盛 岡 簗 川 風 力 発 電 事 業 環 境 影 響 評 価 方 法 書

補足説明資料

令和6年2月

図 1 風力発電機の概略図

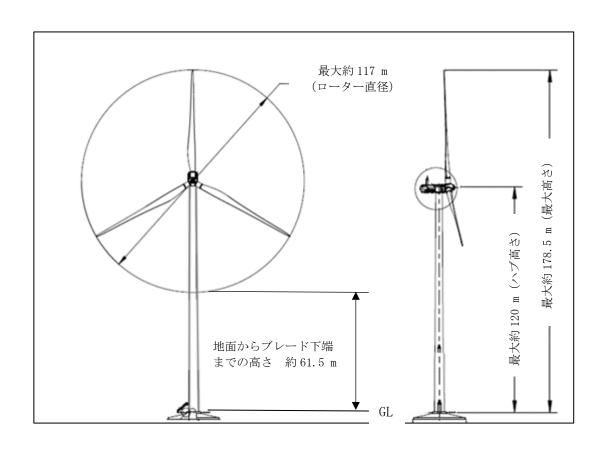
図 2.2-2 で地面からブレード下面までの高さが 61.5m ですと、左図のローターはもう少し小さくなるのではないでしょうか (ハブ高さの 1/2 より小さい)。

風力発電機につきましては、機種、ハブ高さ等を最終決定しているわけではございませんので、あくまで"概略図"としてお示ししております。このためローター径とハブ高さの比率が正確ではない部分がございましたが、図 1 に比率を修正した図面をお示しします。

図 2 風況の状況 (緯度経度グリッド表示)

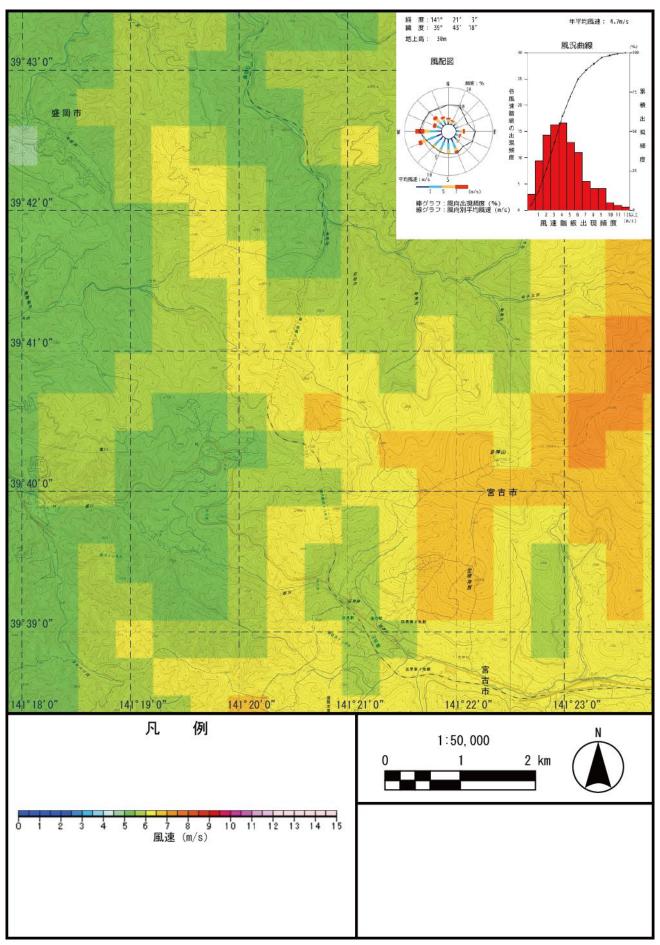
6. 風配図の風況マップ地図上の位置について【近藤顧問】【方法書 p. 20】 右上の風配図等はどこの位置であるか示すか、マップに経緯度を入れてください。

図 2 に、緯度経度を入れました図をお示しします。

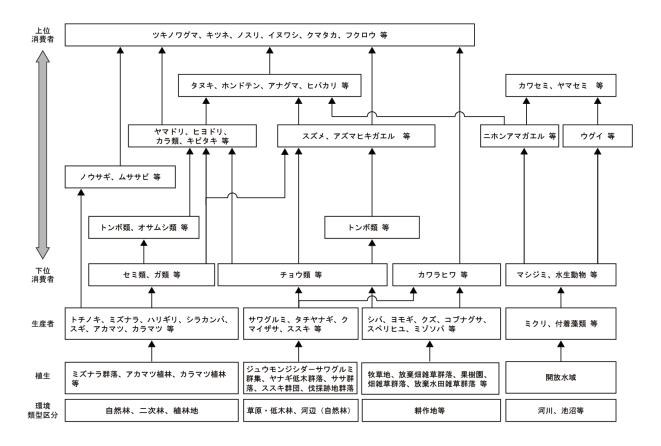
それぞれの環境類型区分・植生・生産者・下位消費者との連鎖関係の矢印が単純すぎる印象があるので、一考願いたい。

食物連鎖図については、再度内容を精査し、以下に修正をいたします。

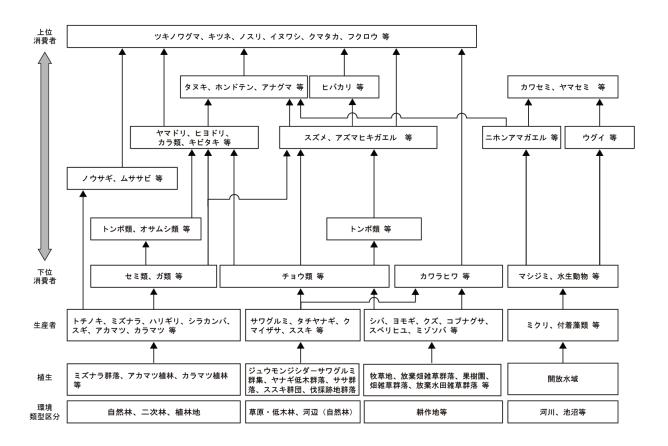
図3.1-29 食物連鎖模式図において、「タヌキ、ホンドテン、アナグマ、ヒバカリ等」が「ヤマドリ、ヒヨドリ、カラ類、キビタキ等」および「スズメ、アズマヒキガエル等」より上位消費者として示されていますが、ヒバカリが鳥類を捕食することはほとんどないので、タヌキ等哺乳類3種とヒバカリを分けて表示したらいかがでしょうか。

食物連鎖図については、ご助言を踏まえ、ヒバカリをタヌキ等の哺乳類と分割し、以下に修正をいたします。

図 3 風況観測地点の位置

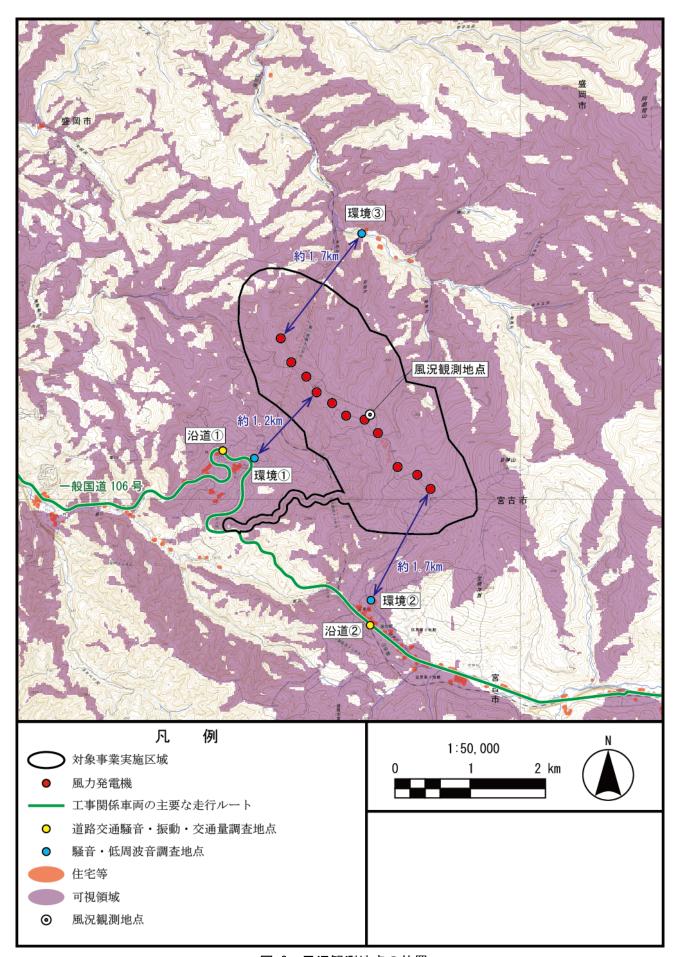
風況の観測地点はどこでしょうか。196ページには図 4.2-1 内にあるように記載されていますが、 わかりませんでした。

図 3 に、風況観測地点の位置をお示しします。
